MODIFICA TECNICA N. 251

OPERE DI SOSTEGNO - ASSE PRINCIPALE - Lotto 2a - OS99 - Muro di sostegno dx dal km 15+717.81 al km 15+877.81 Relazione di modifica tecnica n. 251

MODIFICA TECNICA N.251

OGGETTO: Rivisitazione scavi propedeutici alla realizzazione del muro di sostegno

Figura 2 – Sezione tipo muro di sostegno OS99 con la sezione di scavo revisionata

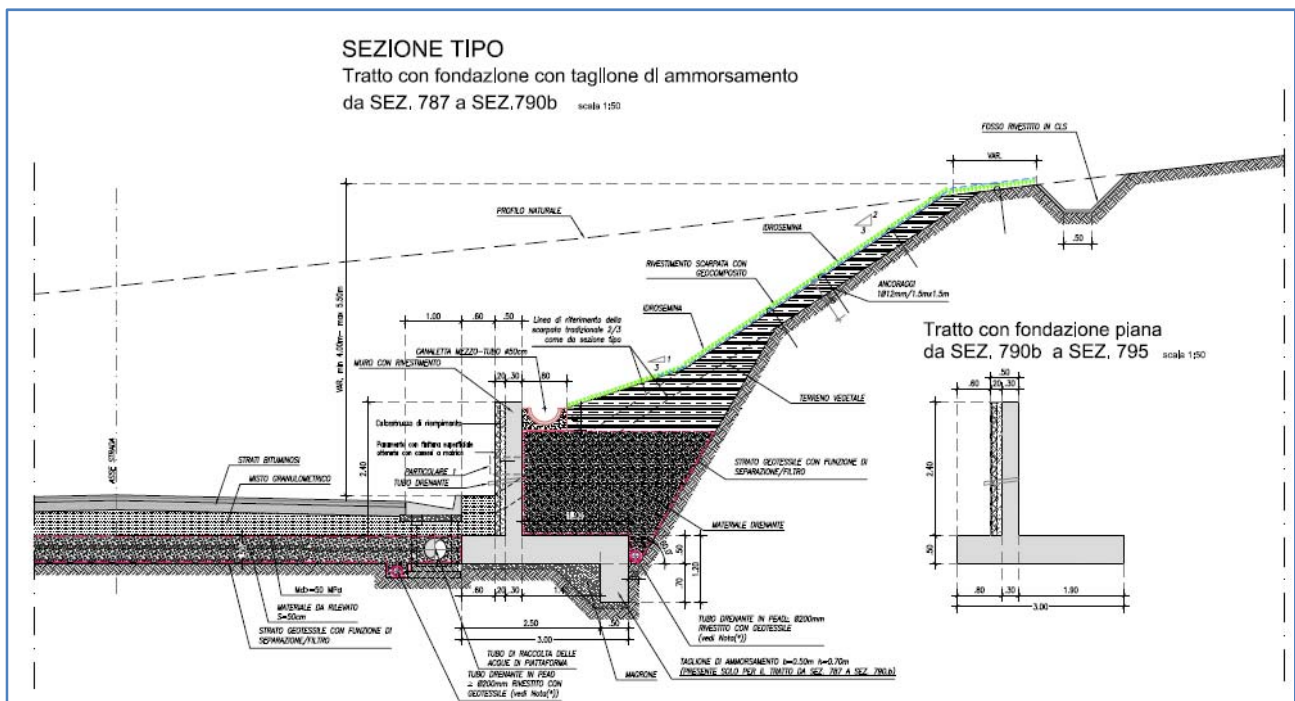
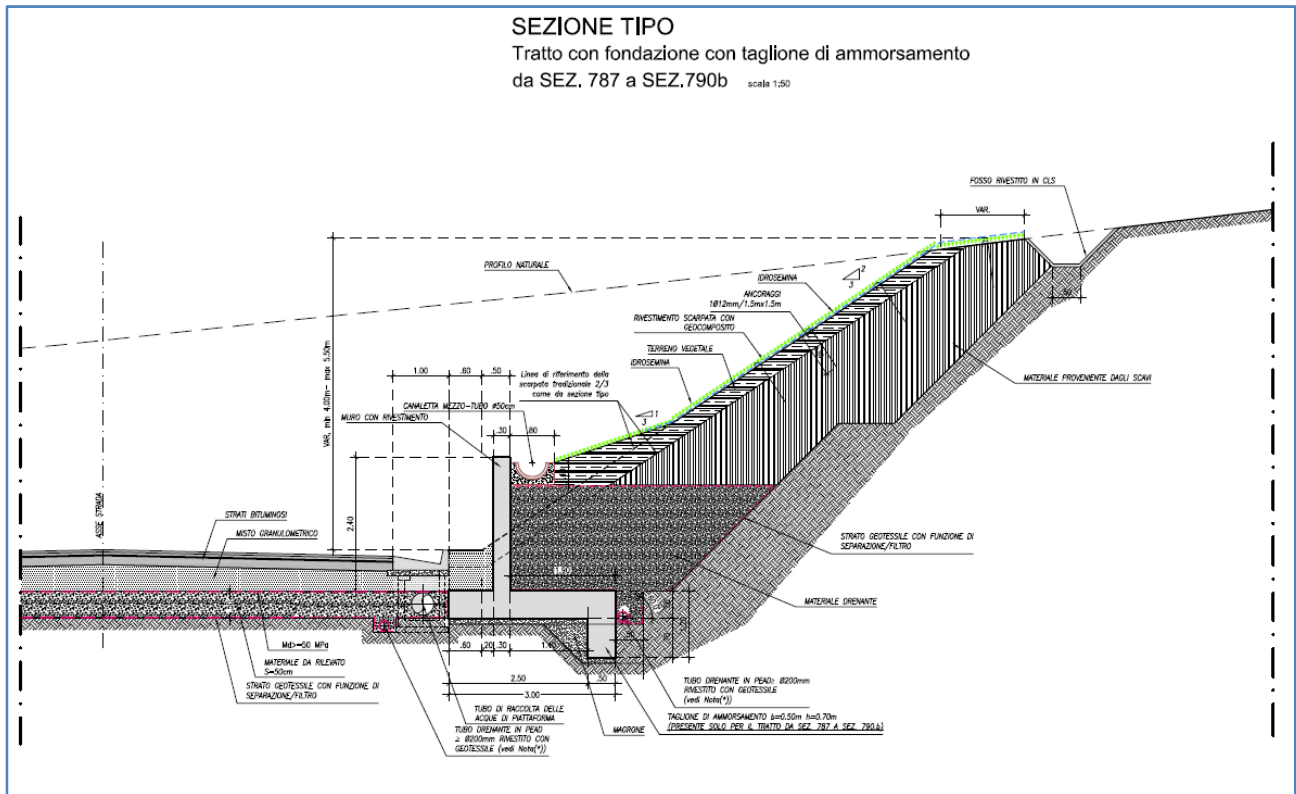
L'opera di sostegno in argomento è stata realizzata secondo le previsioni di progetto, a meno degli scavi di sbancamento propedeutici alla realizzazione delle opere in c.a..

Nello specifico, gli scavi di sbancamento sono stati realizzati mantenendo un'inclinazione delle scarpate 1:1 ed introducendo una banca intermedia avente larghezza 1,00. Tale soluzione tecnica ha consentito di stabilizzare provvisoriamente la scarpata di scavo, garantendo che il prosieguo dei lavori potesse essere eseguiti nel pieno rispetto dell'art. 118 del D.Lgs 81/08 nonché dell'allegato XVIII del D. Lgs 81/08.

L'impossibilità nel realizzare gli scavi previsti come da progetto approvato è dipeso dalla presenza di terreni estremamente rimaneggiati e a bassa consistenza, ascrivibili alla corte regolitico/colluviale. L'instabilità dei terreni è stata ulteriormente aggravata a causa della presenza di numerosi fenomeni d'infiltrazione d'acqua, causate da una stagione altamente piovosa, che hanno rammollito ulteriormente i terreni superficiali.

La presente modifica tecnica viene emessa al fine di giustificare la diversa esecuzione degli scavi di sbancamento rispetto alle previsioni progettuali.

La scelta di ricorrere all'esecuzione di una scavo maggiore generato dall'introduzione di una berma intermedia, con funzione stabilizzatrice, è dovuto semplicemente alla necessità di eseguire i lavori in condizione di totale sicurezza, secondo quanto previsto dal D. Lgs 81/08.
